감사결과 처분요구서

- 2019년도 서부권(□□, ○○, ☆☆, ◎◎) 종합감사 -

2019. 8.

감사실

【표2】 렌터카 하우스 운영개선 전후 도면

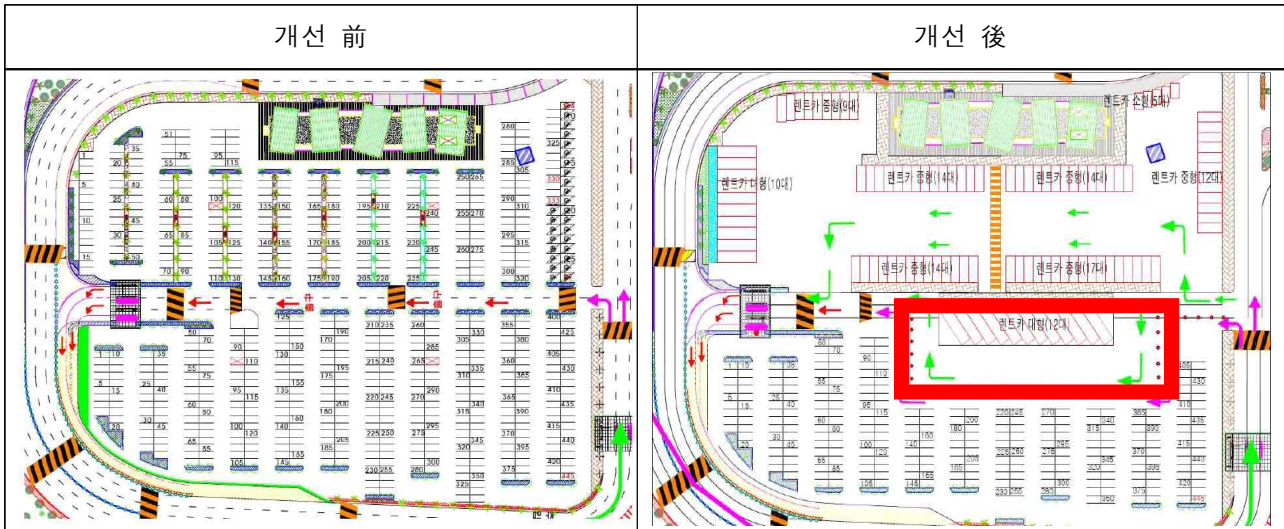
한편, 2016년 □□본부에서는 만성적인 구내도로 정체를 해소하기 위해 □□특별자치도, 렌터카 조합과의 협의를 통해 렌터카 배·반차지¹⁾를 공항 외부로 이전하고 기존 렌터카용 주차장을 렌터카 셔틀버스 주차공간(107면)과 여객용 주차공간(445면)으로 【표2】 와 같이 조정하였다.

그런데, □□공항은 증가하는 주차수요로 【표3】 과 같이 2019년 5월 현재 여객 주차장 만차일수가 29일로 전년 동기간 대비 45% 증가하고 있고, 상주직원 월정 주차권 발급 대기자도 580명에 이르고 있어 추가 주차면 확보가 시급하나, 렌터카 셔틀버스 주차장은 평시 점유율이 64%로 정도로 여객용 주차장 대비 상대적으로 여유로운 실정이다.

따라서, 렌터카 셔틀버스 대형주차면을 고객 주차장으로 전환할 필요가 있으며 이를 추진할 경우 102면의 여객주차면을 확보(【표2】 의 빨간색 실선구역 참조) 할 수 있어 고객 주차 서비스 개선효과와 연간 3.7억 원(102면×365일×주차요금 1일 10,000원)의 추가 주차수익 창출이 예상된다.

□□본부장은 □□도, □□시 자동차대여사업조합 등과 협의하여 렌터카 셔틀버스 일부 주차면을 여객 주차면으로 전환하는 방안을 추진하여 주시기 바랍니다.
(개선)
